HT-220-3

HTTR の設工認(第 4 回)申請に係る  
記載の見直しについて  
(BDBA)

令和 3 年 1 月 13 日

日本原子力研究開発機構 大洗研究所  
高温ガス炉研究開発センター  
高温工学試験研究炉部

第 3.1 図 緊急注水用ホースの概要と申請範囲

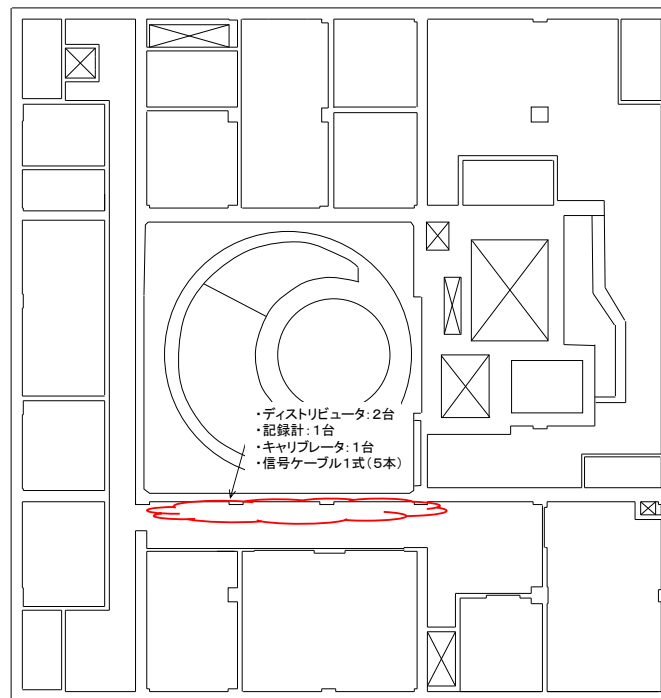
緊急注水用ホースについて、本申請の範囲を第3.1図に示す。緊急注水用ホースを第3.1図に示す既設の補給水系配管※に接続して注水を行う。水源としては、HTTR機械棟の共用水槽及び夏海湖の貯水を利用する。また、必要に応じて大洗研究所内にある水源となるものも利用する。

第 3.6 図 可搬型計器・可搬型発電機等の申請の範囲

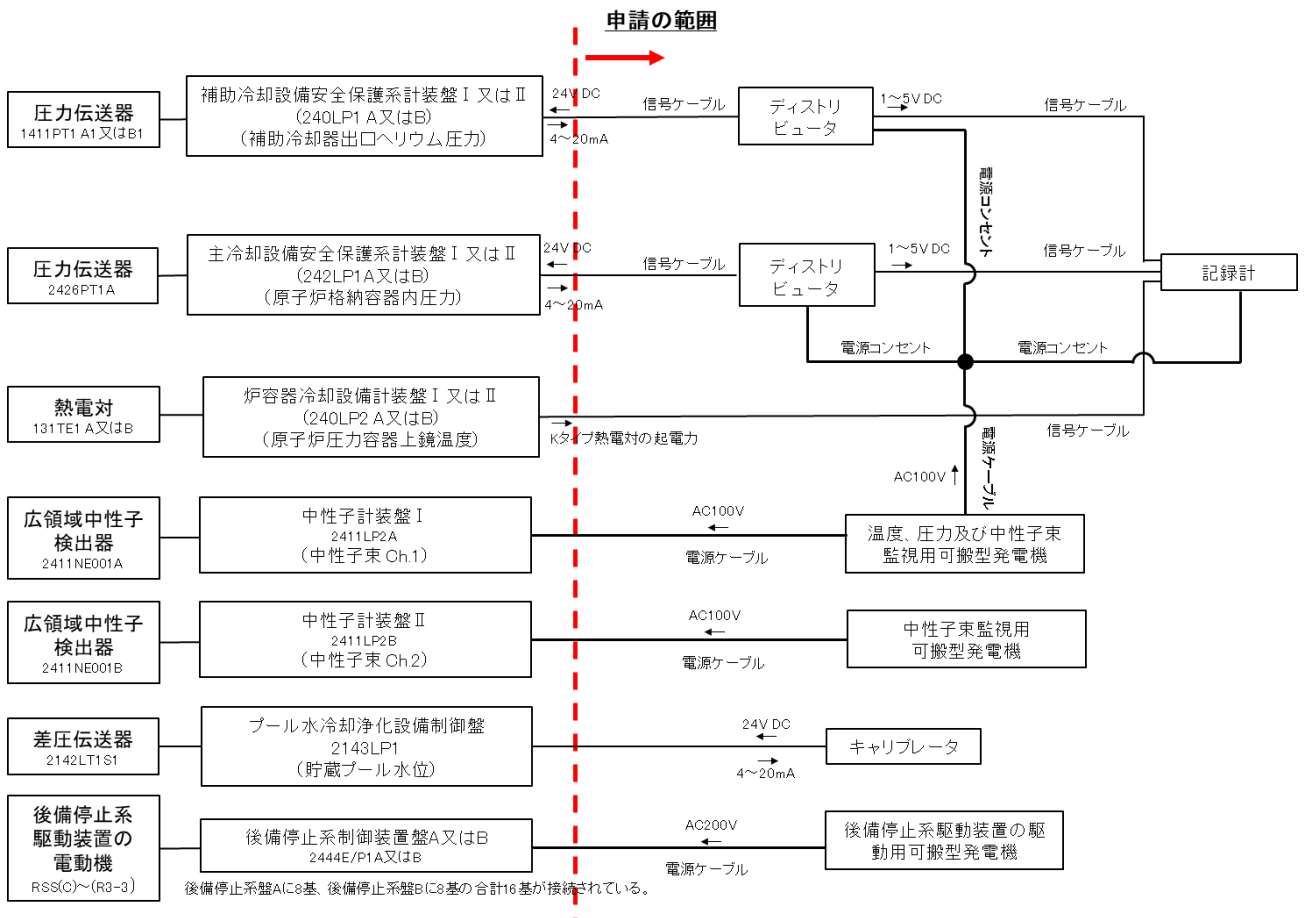
保管場所を第 3.2 図から第 3.5 図に示す。また、本申請の範囲を第 3.6 図に示す。可搬型計器・可搬型発電機等を第 3.6 図に示す既設の計装盤等※に接続して監視を行う。
